SERVICE INFO – INA 0085

Различия в направляющих роликах в натяжном узле 534 0243 10 в бензиновых и дизельных двигателях

Mercedes-Benz: A 160 CDI (168.007)
до VIN J568589
A 170 CDI (168.008)
до VIN J568589

Артикульный номер: 534 0243 10

Рисунок 1: Натяжной узел 534 0243 10

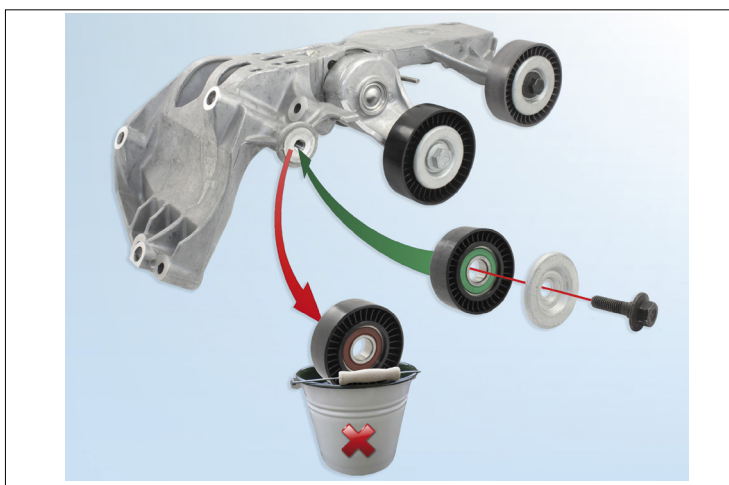
Для использования этого узла на вышеуказанных дизельных двигателях, необходимо заменить левый направляющий ролик 532 0404 30 на ролик 532 0406 30 (Рис.1).

Убедитесь, что натяжной узел укомплектован правильным роликом перед установкой на автомобиль.

Рисунок 2: Направляющий ролик 532 0404 30 (слева) и направляющий ролик 532 0406 30 для дизельных двигателей (справа)

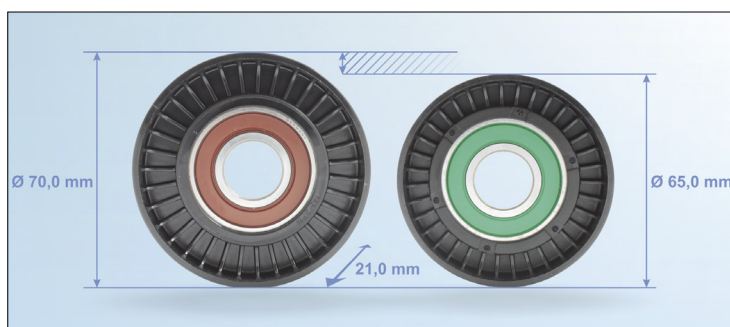
Направляющий ролик 532 0406 30 для дизельных двигателей имеет меньший диаметр, чем ролик 532 0404 30 (Рис.2).
